敦賀発電所2号炉
ボーリング柱状図の記事欄に係るご指摘への回答
補足説明資料5
総点検結果(2)
②ボーリング柱状図記事欄以外の比較

令和2年5月13日
日本原子力発電株式会社

本資料は、ボーリング柱状図の記事欄以外について比較を行い、記載が変更されている箇所を抽出し、その内容、変更理由を確認したものである。

敦賀発電所2号炉 ボーリング柱状図の記事欄に係るご指摘への回答 補足説明資料5
 ボーリング柱状図記事欄以外の比較
 比較資料名: 報告書, 平成29年12月22日審査資料

柱状図(70.00m~105.00m)

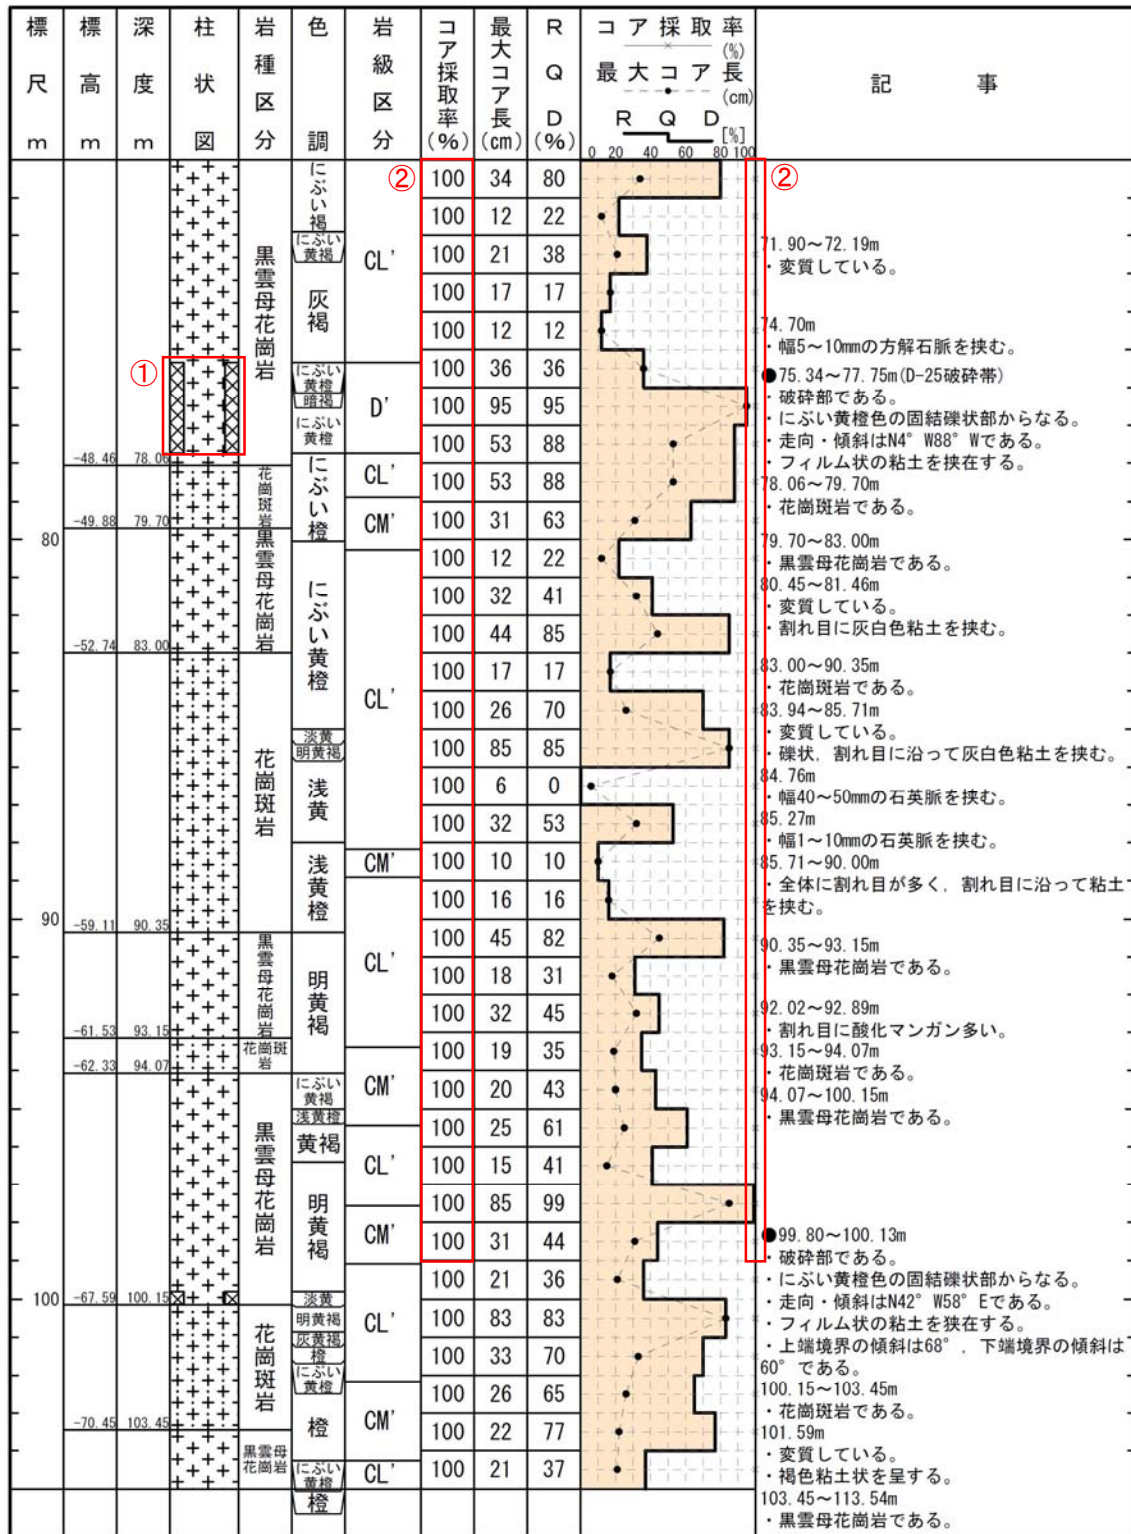
1-76(分類d)①
記事欄の記載変更に伴う変更。(破碎部模様の変更)

1-74(分類b)②
報告書の記載漏れを修正したため。

柱状図(70.00m~105.00m)

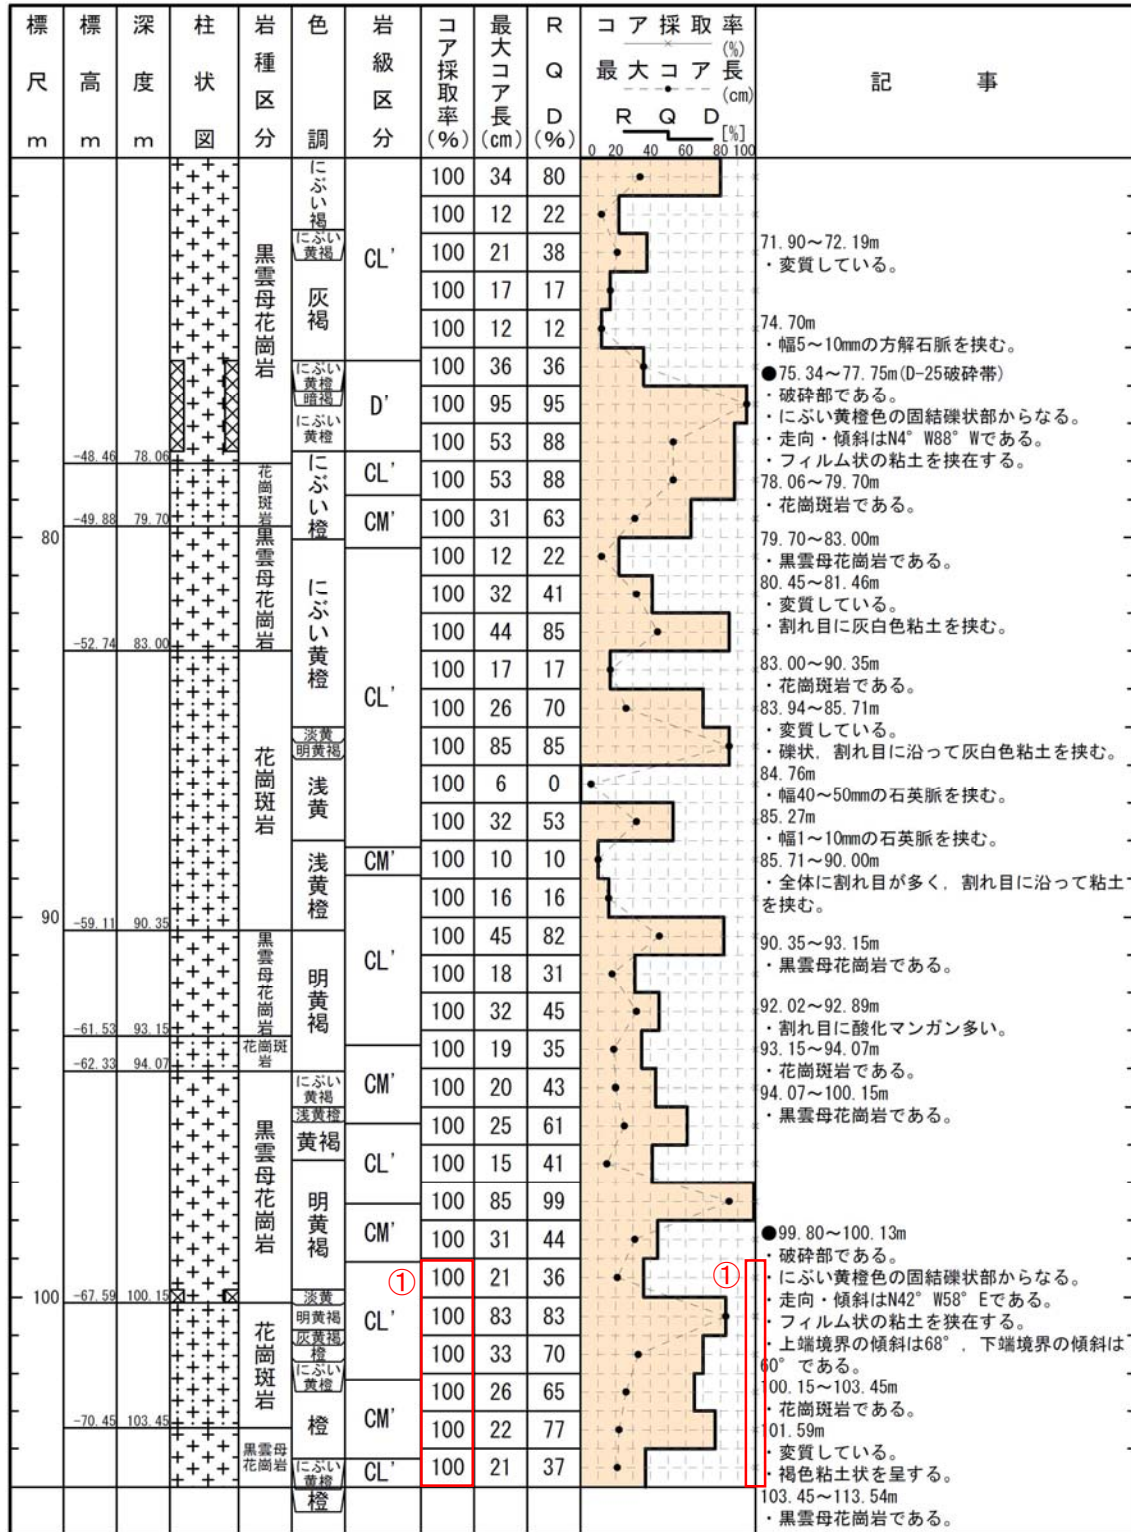
1-74(分類b)①
報告書の記載漏れを修正したため。

柱状図(105.00m~140.00m)

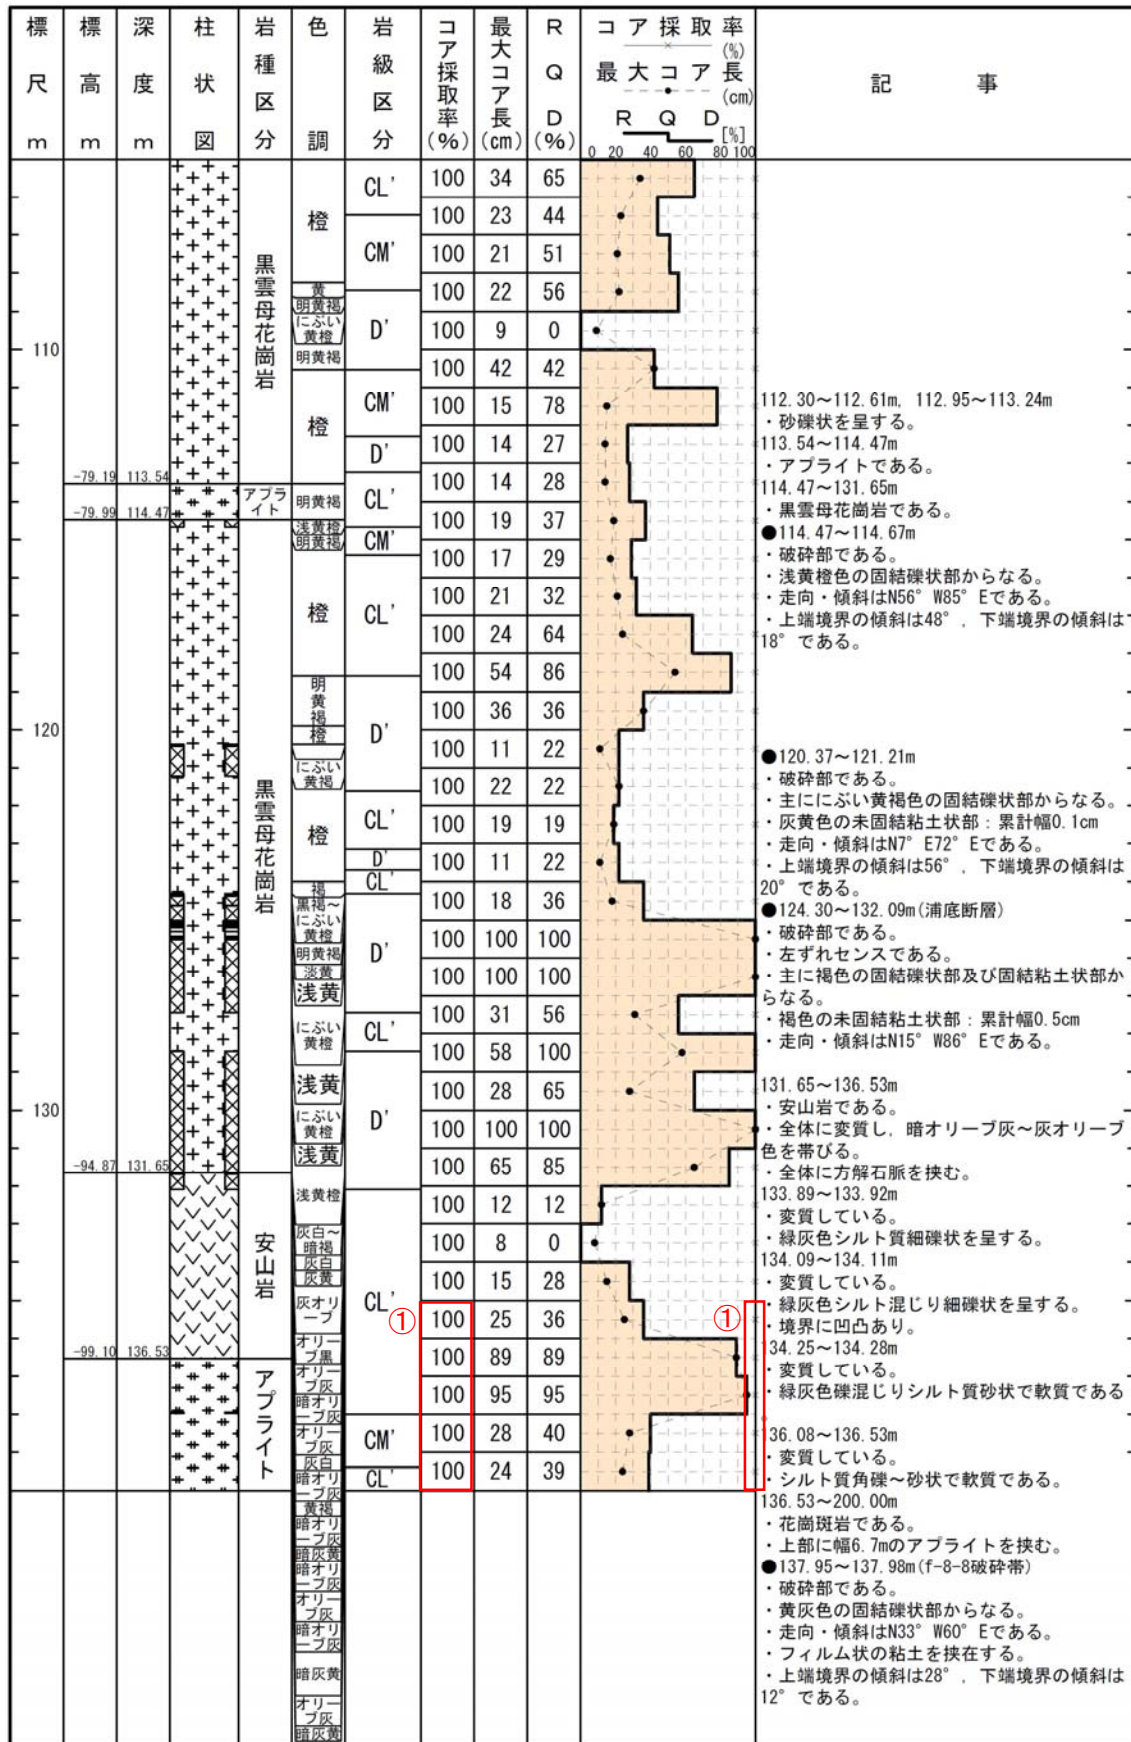
1-74(分類b)①
報告書の記載漏れを修正したため。

柱状図(140.00m～175.00m)

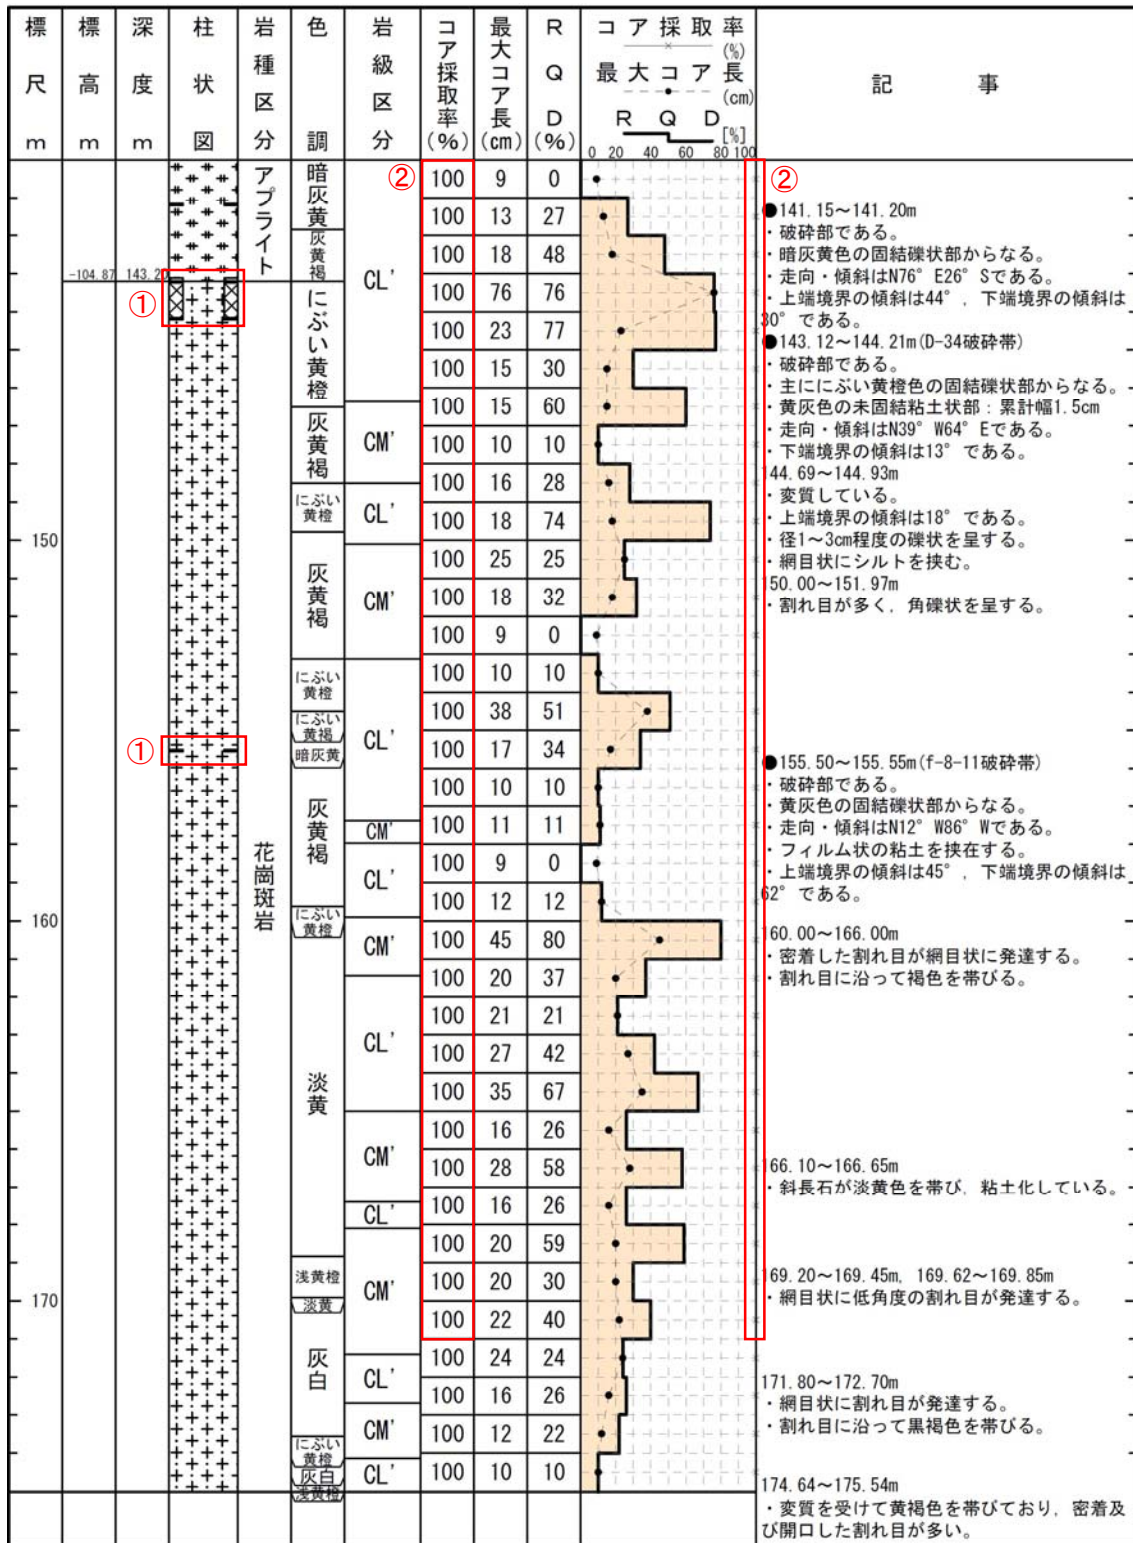
1-79, 1-80(分類d)①
記事欄の記載変更に伴う変更。(破砕部模様の変更)
1-74(分類b)②
報告書の記載漏れを修正したため。

柱状図(140.00m～175.00m)

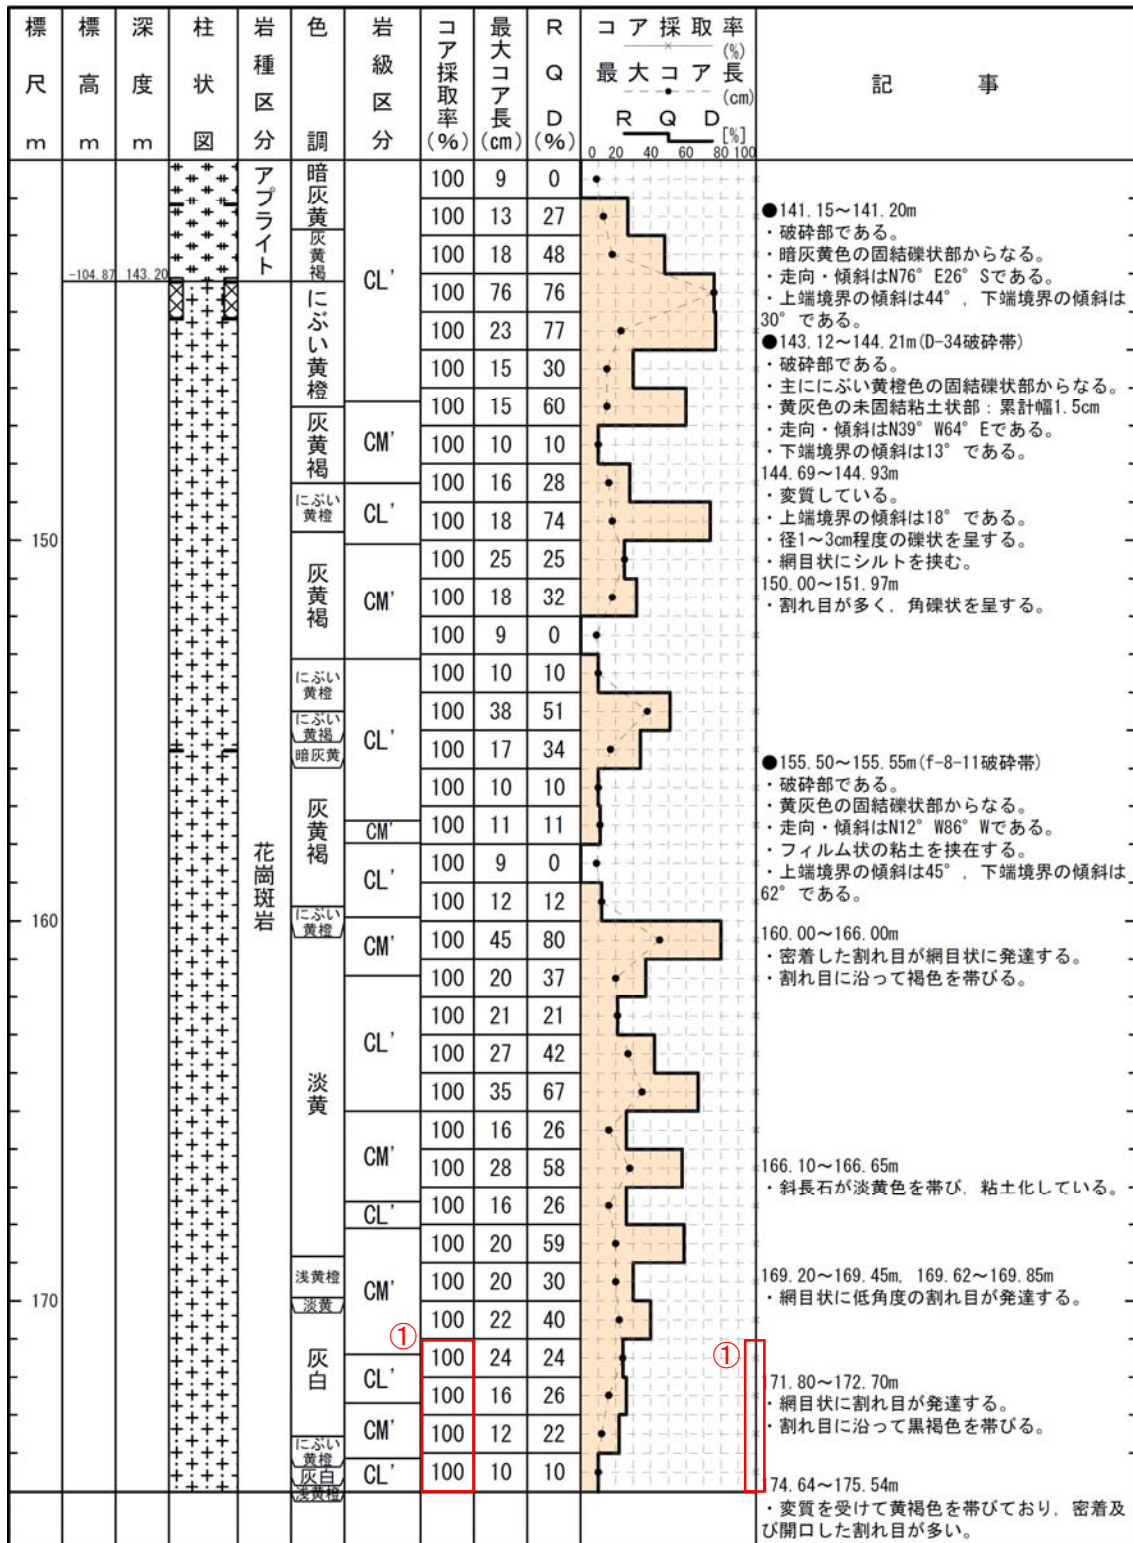
1-74(分類b)①
報告書の記載漏れを修正したため。
